PARECER ÚNICO SEI Nº 1370.01.0004589/2020-45

INDEXADO AO PROCESSO: Licenciamento Ambiental	PA COPAM: 00091/1989/004/2013	SITUAÇÃO: Sugestão pelo Indeferimento
FASE DO LICENCIAMENTO: Licença de Operação Corretiva - LOC		VALIDADE DA LICENÇA: -

EMPREENDEDOR: Cofersul Mineração Ltda.	CNPJ: 21.232.343/0002-32
EMPREENDIMENTO: Cofersul Mineração Ltda.	CNPJ: 21.232.343/0002-32
MUNICÍPIO: Itatiaiuçu	ZONA: Rural

Diante do exposto, a equipe técnica da SUPRAM CM sugere o **indeferimento** do pedido de Licença de Operação Corretiva (LOC) do empreendimento **Cofersul Mineração Ltda.** tendo em vista a existência de impedimentos de ordem técnica e legal a sua concessão, apresentados neste parecer.

Figura 03: a ADA do empreendimento se insere parcialmente na matrícula 46284, CAR MG-3133709-76AB9221737947F9BC79ED606494F521. Fonte: SICAR, acesso em 20/05/2021.

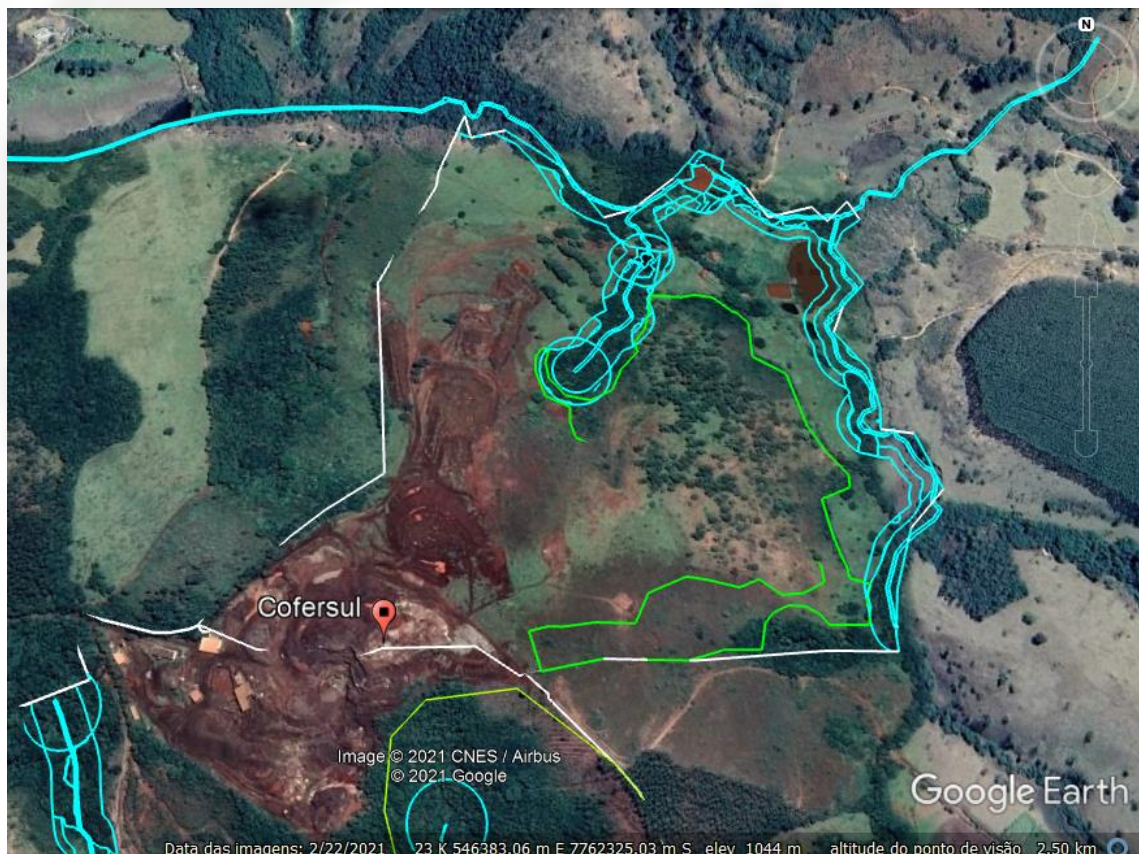
Contudo, há um *déficit* de área remanescente de vegetação nativa (9,8522 ha) na Reserva Legal, tendo sido declarado que a regularização se dará por recomposição da RL permitindo a regeneração natural (Figura 03). Verifica-se que grande parte da RL está ocupada por pastagens. Foi declarado também no CAR que a proprietária deseja aderir ao Programa de Regularização Ambiental – PRA.

Figura 04: Delimitação do imóvel inscrito no CAR MG-3133709-BFBE87A5C84F4942919B6796A21ABC4B e respectivas glebas de Reserva legal e APPs. Fonte: SICAR, acessado no dia 19/05/2021.

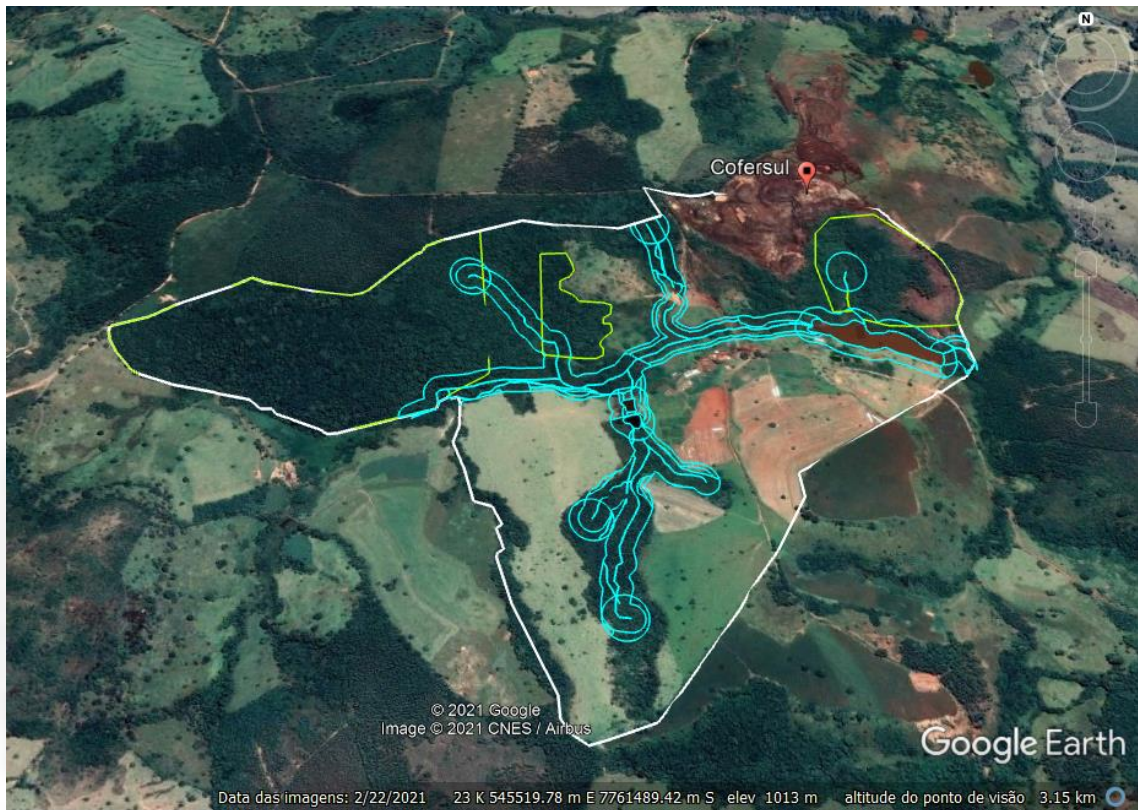
Verifica-se que há cômputo de Reserva Legal em área de APP em todas as glebas conforme os polígonos digitais disponibilizados no CAR (Figura 04). Assim, embora a empresa esteja em tratativas de regularização das supressões irregulares de vegetação nativa desde o ano de 2019, a SUPRAM CM constatou, por meio da análise do CAR retificado apresentado nas últimas informações complementares, que existem ainda questões pendentes da devida regularização em consonância à Lei 20.922/2013.

A área encontra-se ainda desprovida de vegetação, assim, destaca-se que é necessária a execução de medidas para regeneração da vegetação nativa, para atendimento do disposto na Lei 20.922/2013. Quanto ao plantio de eucalipto, verifica-se que foi realizado em substituição à cobertura vegetal nativa, entre 2003 e 2009, sendo necessário esclarecer se ocorreu previamente ou posteriormente à averbação da Reserva Legal. Para tanto, a

empresa deveria apresentar os termos de averbação de RL, acompanhados dos croquis/plantas, das matrículas 22.544, 392 e 10.021.

Figura 05: áreas propostas para compensação referente à Lei 11.428/2006. Fonte: protocolo SIAM R0128683/2019.

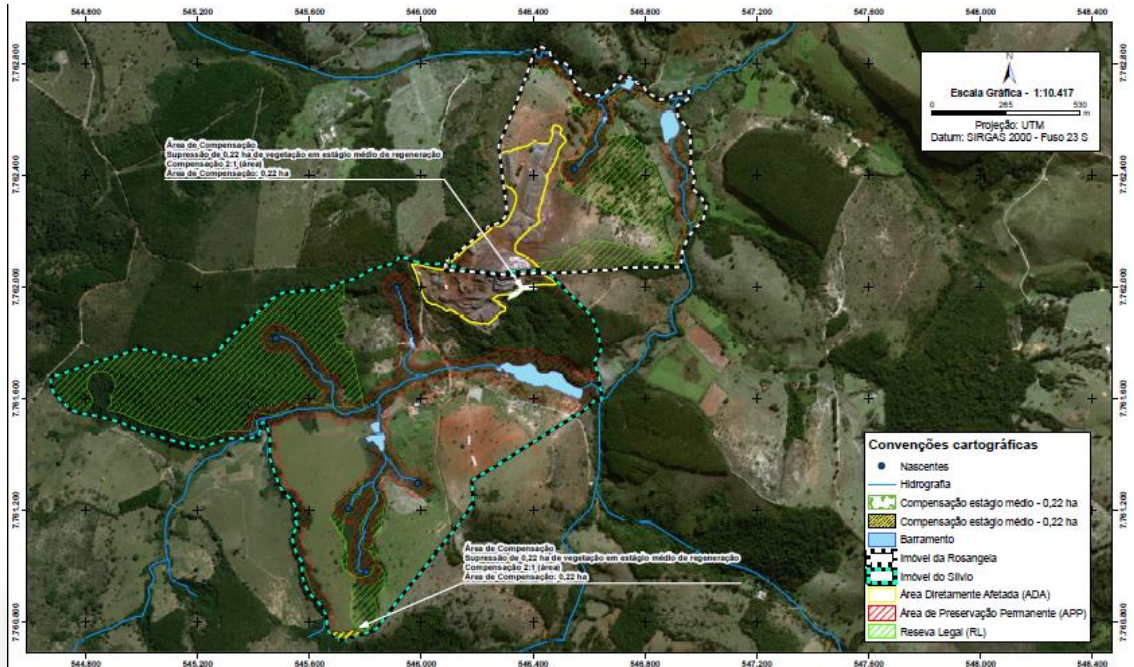
Salienta-se que a análise da proposta de compensação pela supressão de vegetação em estágio médio de regeneração no Bioma Mata Atlântica deve seguir às disposições constantes na Lei Federal 11.428/2006, Decreto federal 6.660/2008, Decreto estadual 47.749/2019 e IS SEMAD 02/2017. A análise da referida proposta de compensação levou à solicitação de informações complementares pela SUPRAM - OF 1254/2019 em dezembro de 2019, e foi também realizada reunião (Ata de Reunião nº 031/2020) para esclarecimentos de questões pontuadas no ofício.

Figura 07: a área proposta para destinação/conservação é adjacente a áreas de RL e APP, não incidindo no computo de áreas protegidas na área proposta. Fonte: SEI 23492291.

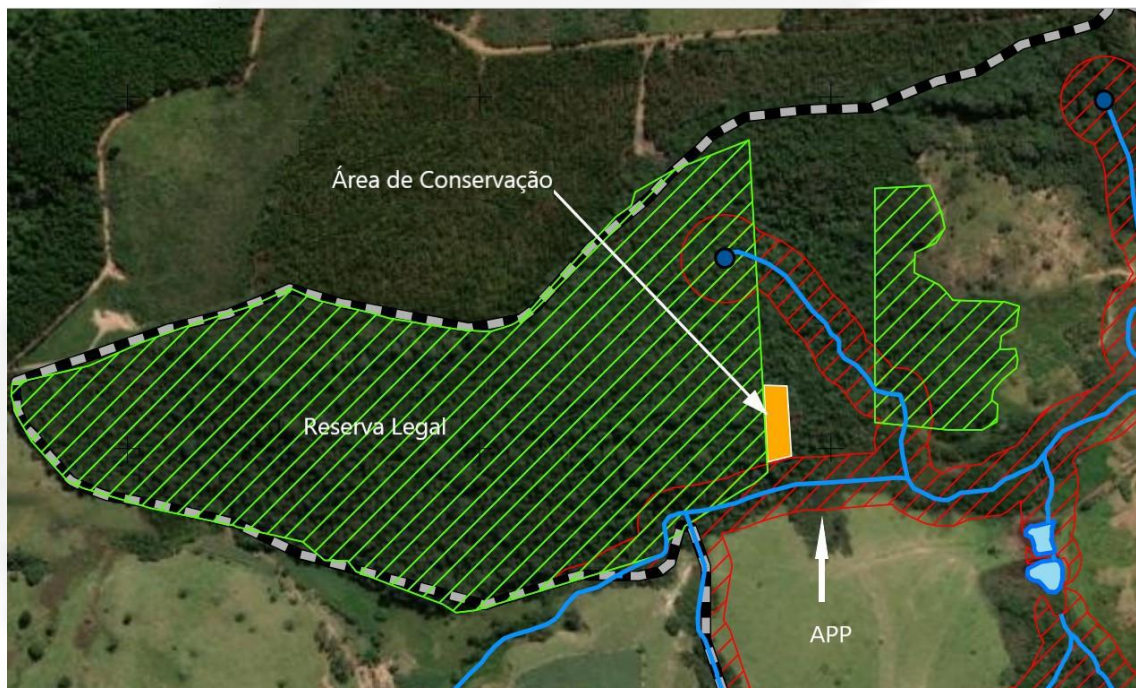
Contudo, por meio da análise dos polígonos digitais disponibilizados no CAR MG-3133709-BFBE87A5C84F4942919B6796A21ABC4B, de propriedade de Sílvio Ferreira da Silva e retificado após o OF nº 67/2020 (SEI nº 1370.01.0014101/2020-77), verifica-se que a área proposta para compensação na modalidade destinação está parcialmente inserida em APP (Figura 08), coordenadas centrais (UTM 23 k) 545541.49 m E, 7761577.24 m S, em contraposição ao mapa apresentado nas informações complementares. Nesse sentido, destaca-se que a área de compensação para atendimento da lei da Mata Atlântica não pode estar inserida em área de APP, conforme disposto no Art. 51 § 2º do Decreto estadual 47.749/2019 e IS 02/2017 da SEMAD.
